改善箇所説明図

改善の内容

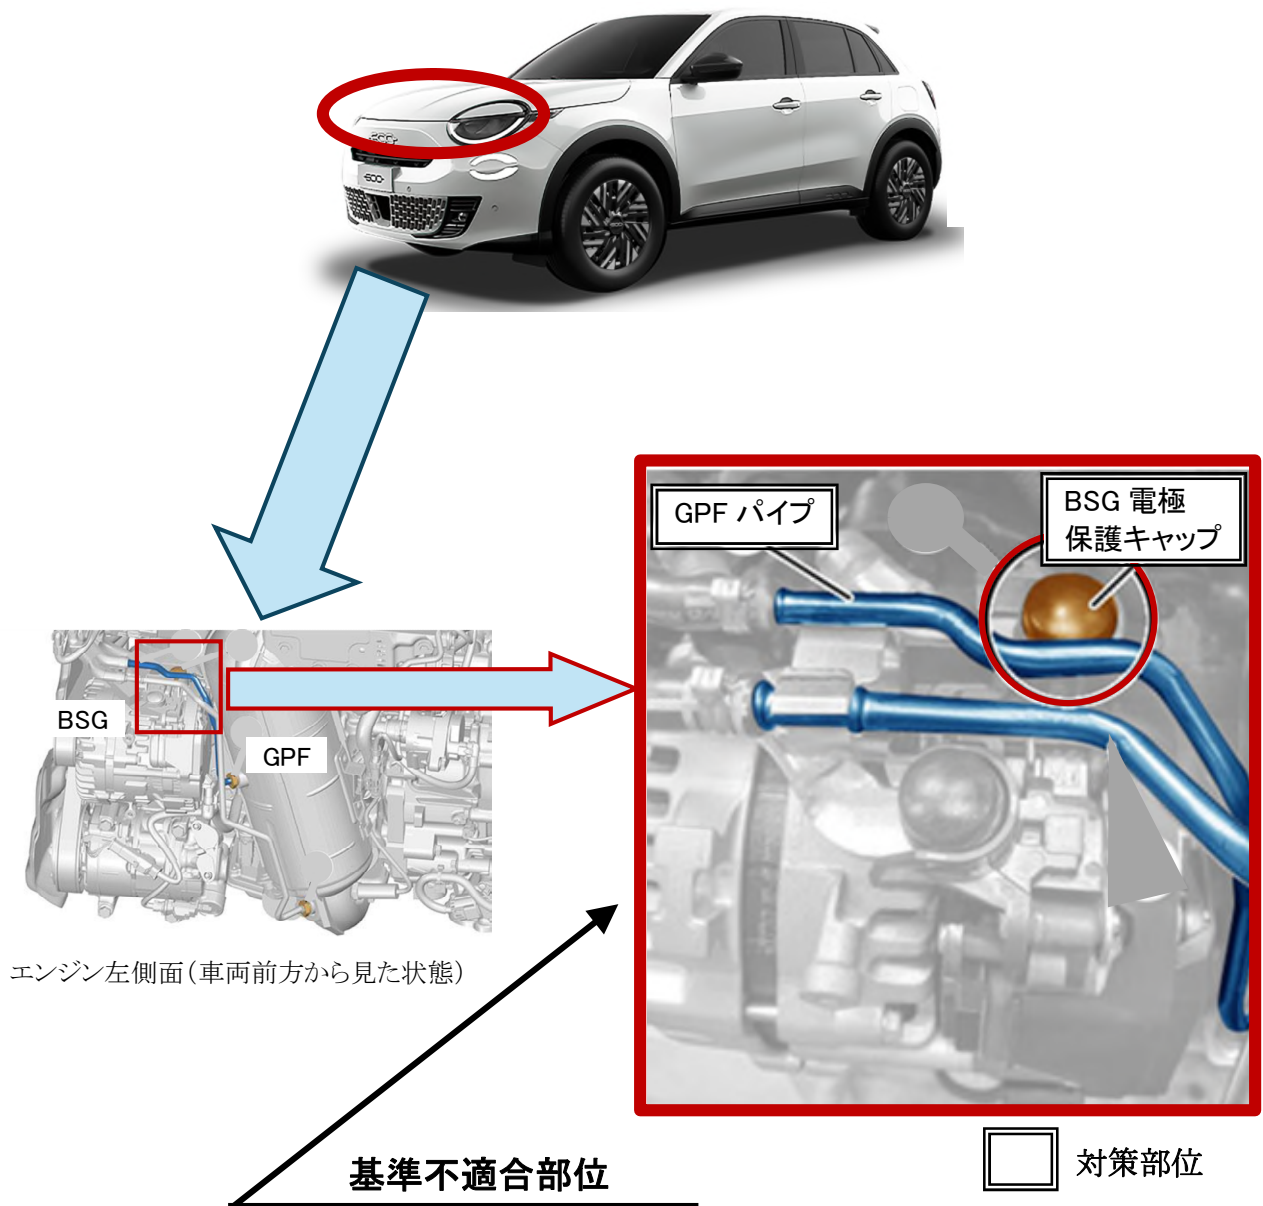
- ①ベルト駆動スタータージェネレーター（BSG）の電極保護キャップにおいて、材質検討が不十分なため、絶縁性が不足している。
- ②ガソリン微粒子フィルター（GPF）パイプにおいて、配索指示が不適切なため、BSGの電極保護キャップとの隙間が不足しているものがある。
- そのため、当該保護キャップからGPFパイプに漏電が発生してBSGの電極保護キャップとGPFパイプが発熱して損傷し、そのまま使用を続けると、最悪の場合、火災に至るおそれがある。

- ①全車両、BSGの電極保護キャップを対策品に交換する。
- ②全車両、BSGの電極保護キャップとGPFパイプとの隙間を点検し、隙間が不足している場合はGPFパイプの配索を修正する。なお、GPFパイプが損傷している場合はGPFパイプを新品に交換する。
